BT 0703
05.07.2000

Assunto: **Eletrobomba incorporada ao Tanque**
Modelos: **BWQ24A**
Marca: **Brastemp**

Informamos que a partir de Junho/2000, as Lavadoras BWQ24A, com número de série inicial CF0000001, passam a ter a Eletrobomba fixada diretamente ao Tanque e não mais no Gabinete.

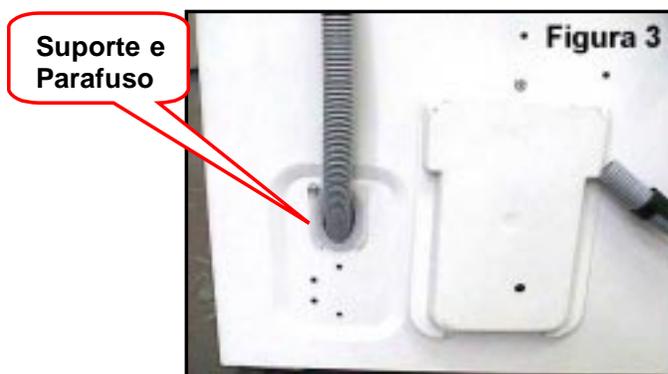
Este componente deixa de ser fixado no gabinete e passa a ter nova fixação no fundo do Tanque (Figura 1). A Mangueira da Eletrobomba foi eliminada e acrescentado o Retentor da Eletrobomba (Figura 2).

A Mangueira é fixada na Eletrobomba com uma braçadeira, formando um ângulo de 90° (Figura 1).

O RETENTOR DA ELETROBOMBA TEM DUAS FUNÇÕES:

- EVITAR VAZAMENTO NA JUNÇÃO TANQUE/ELETROBOMBA
- CAÇA HASTES OU OBJETOS ESTRANHOS

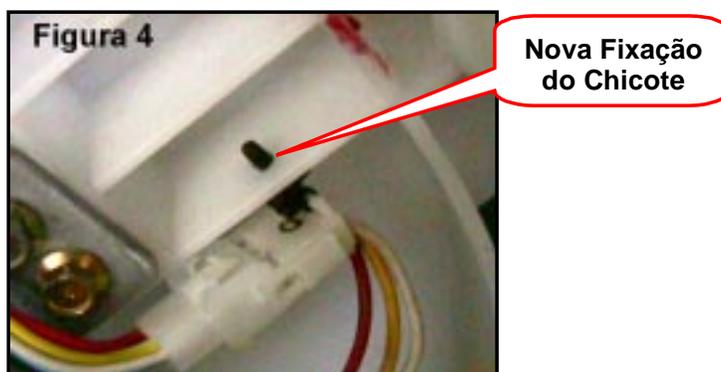
Este componente sofreu alterações no seu comprimento e encaixe. A nova Mangueira está maior e passa a ser fixada no Gabinete com Parafuso e Suporte (Figura 3).

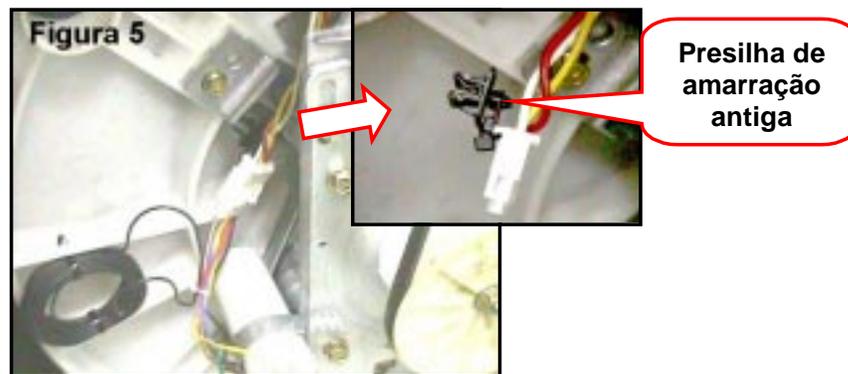
Este componente sofreu alteração no seu comprimento e fixação (Figura 4). Novo Chicote é maior que o antigo e passa a ser fixado no Tanque.

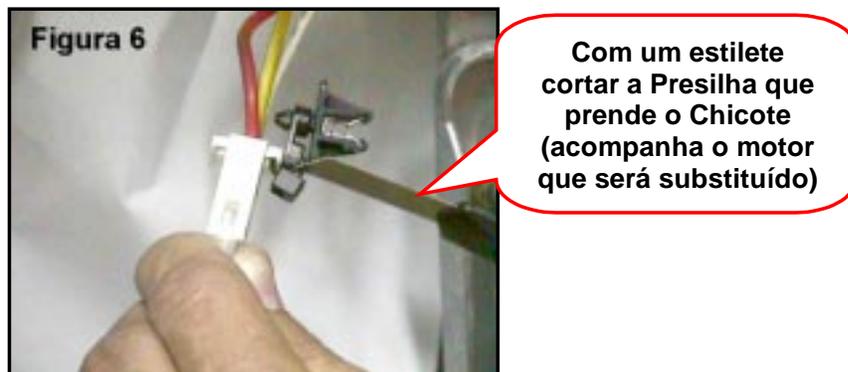
As Lavadoras BWQ24A fabricadas antes de julho/00, ou seja, antes da modificação da Eletrobomba, possuem Chicote de Fios menor que o Chicote da máquina com a Eletrobomba incorporada (Figura 4) e também possuem uma Presilha de Amarração do Chicote no Motor diferente da máquina atual (Figura 5).

Este procedimento se faz necessário pelo fato dos Tanques antigos não possuírem furação para fixar a nova Presilha que acompanha o Chicote de Fios do Motor e também devido ao comprimento do chicote antigo ser menor do que o atual

Não é necessário cortar a nova presilha que acompanha os motores atuais
